Memo

aan
afschrift aan
van
datum 14 november 2024
onderwerp Hydrologisch advies vergunningsaanvraag DSG Krop
zaaknr. 2024-Z2429/2023-Z10803
documentnr.

Aanleiding

Figuur 1: Situatiekaart bouw verhard oppervlak

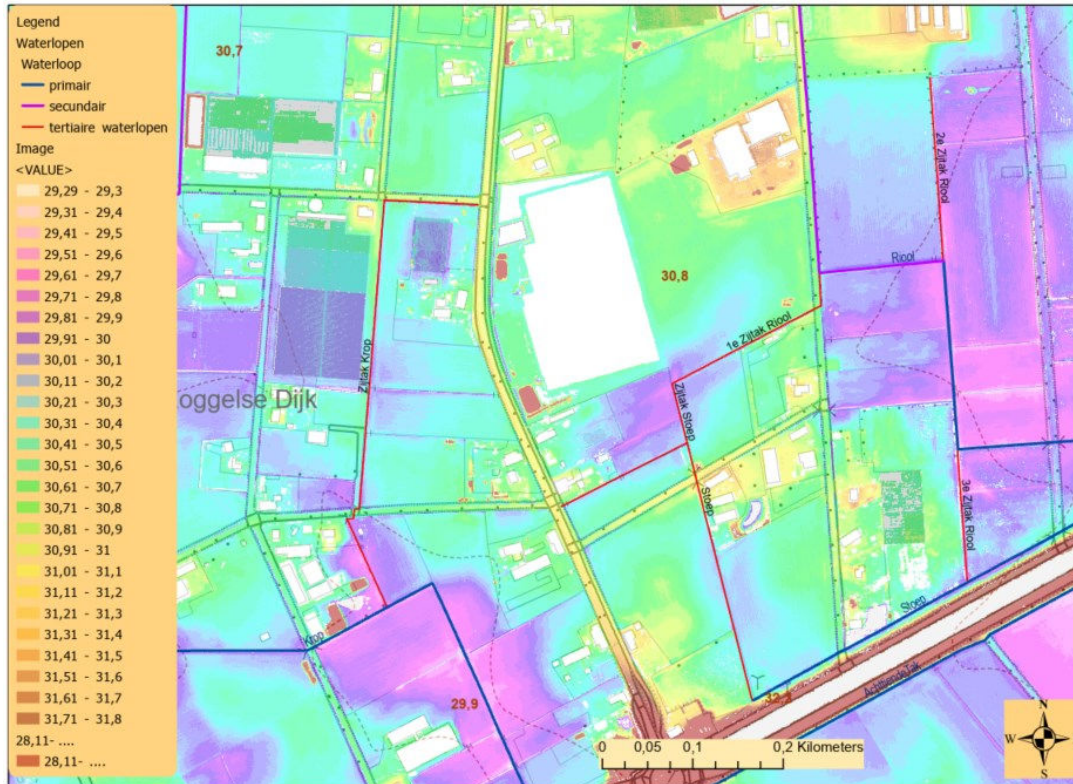
Volgens de aanvraag ligt het verhard oppervlak (ca. 2,5 ha) op onderstaande locatie.

Figuur 2: maaiveldhoogtes

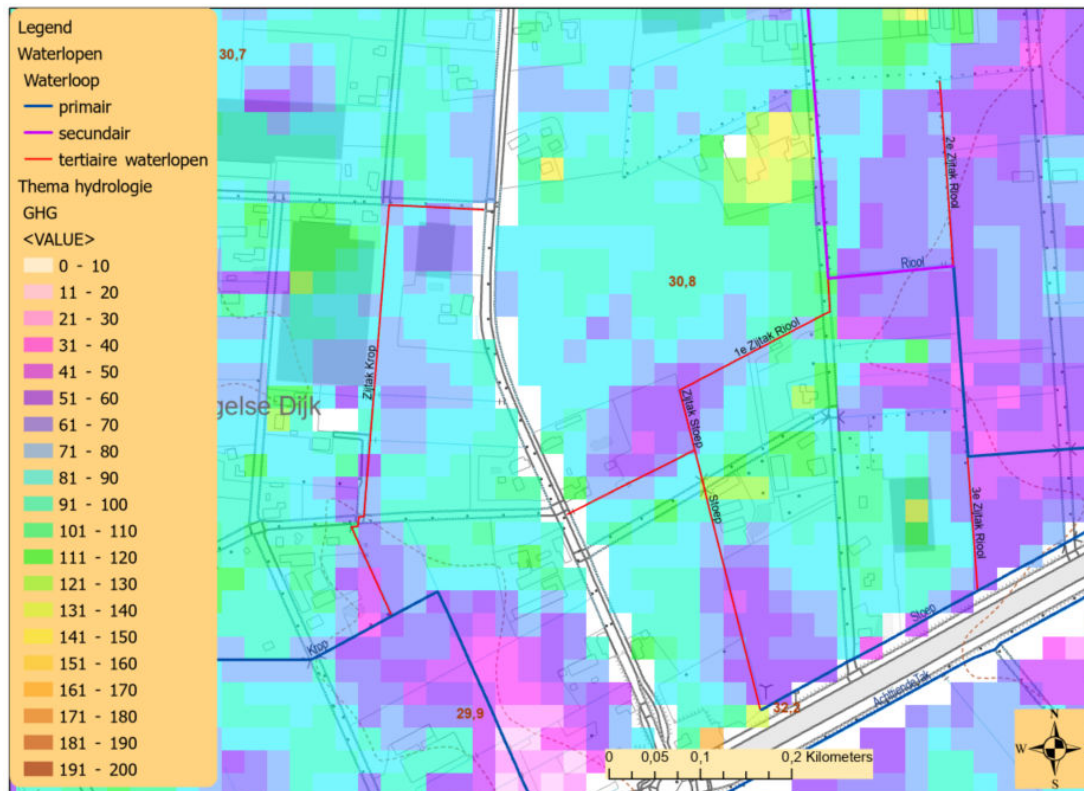
De hoogteligging (zie figuur 2) is in kaart gebracht om globaal de waterhuishoudkundige oppervlaktewatersituatie te kunnen beoordelen. De provinciale weg Roggelsedijk vormt globaal een waterscheiding. Het (regen)water aan de oostzijde stroomt oostwaarts richting primair water Stoep/Riool, terwijl aan de andere zijde van de provinciale weg het water westwaarts stroomt richting primair water Krop.

Figuur 3: kaart met GHG's

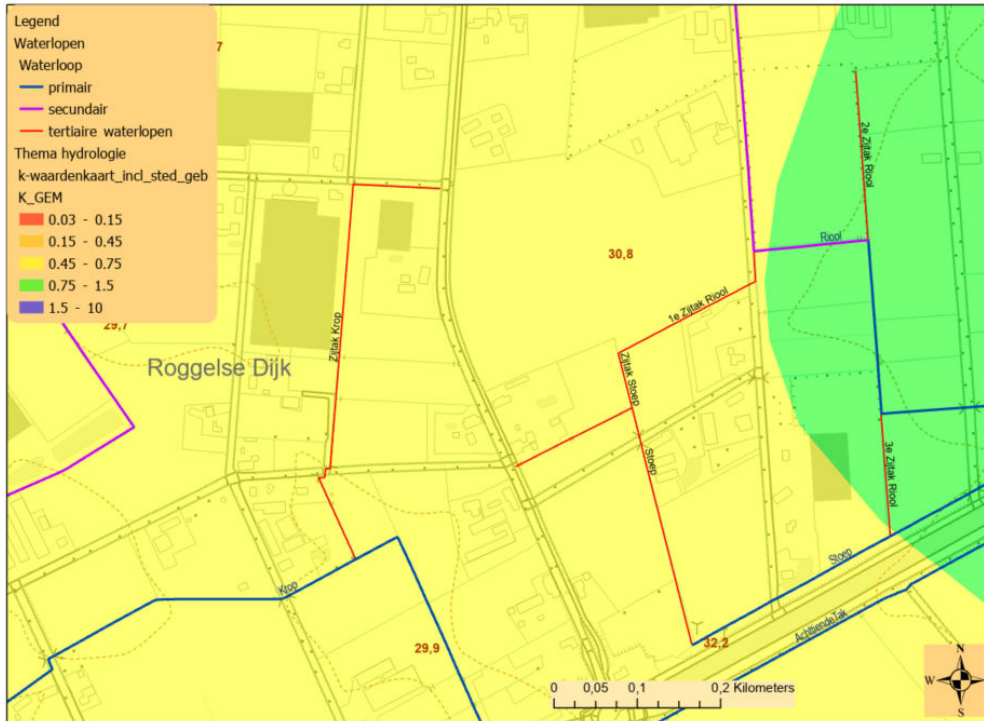
Om te bepalen wat de mogelijkheden zijn wordt in eerste instantie gekeken naar de Gemiddeld Hoogste Grondwaterstand (GHG) en de doorlatendheid van de grond, zie figuren 3 en 4.

Uit bovenstaande kaarten kan je de conclusie trekken dat de doorlatendheden en grondwaterstanden (GHG = ca. 0,9 m -mv) gemiddeld zijn en dat er weliswaar mogelijkheden zijn voor een absoluut infiltratiesysteem, maar dat dit infiltratiesysteem relatief uitgestrekt/groot moet zijn. Uitgaande van de uitgangspunten vanuit het beleid zal hiervoor een buffer van minimaal 25.000 m² maal 100 mm = 2.500 m³ moeten worden gerealiseerd. Dit geeft een minimaal ruimtebeslag van $2500/0,9 = 2.775$ m². Hierbij is geen rekening gehouden van een waking.
